Onderwerp **Adviesverzoek terrasaanvraag** t.a.v. Runstraat 6 H
1016 GK Amsterdam

Onderwerp **Adviesverzoek terrasaanvraag** t.a.v. Runstraat 6 H
1016 GK Amsterdam

1:50
Terras oppervlak 1,1m x 2,7m
Runstraat 6 te Amsterdam

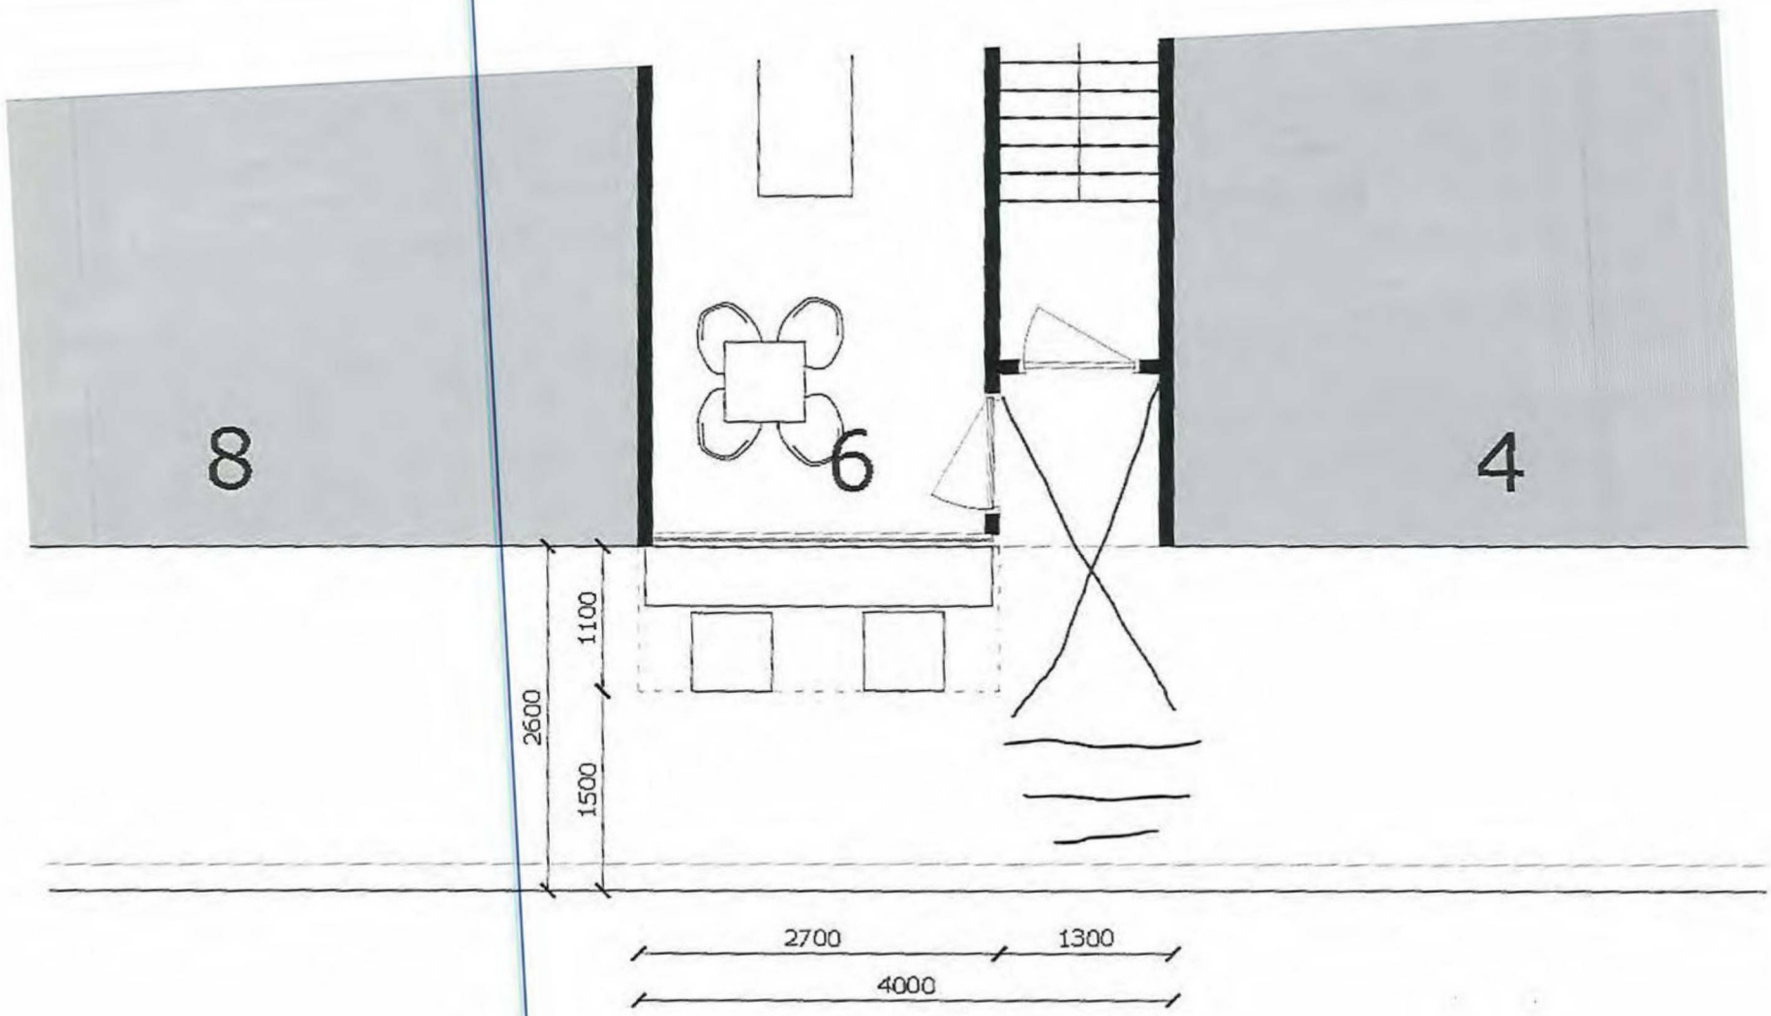
[redacted]	**Volgens meting in openbare ruimte:**
Breedte gevel	365 cm
Diepte trottoir *Vanaf gevel tot aan stoeprand.*	230 cm
Breedte terras	245 cm
Diepte terras	110 cm
Doorloopruimte voor voetgangers	150 cm

Zie tekening bijgevoegd.

Nee, mits terras niet voor ingang zaak en woning

Opgegeven maten komen niet overeen. Let op geen terras voor entree/doorloop naar bovengelegen woning (zie tekening).
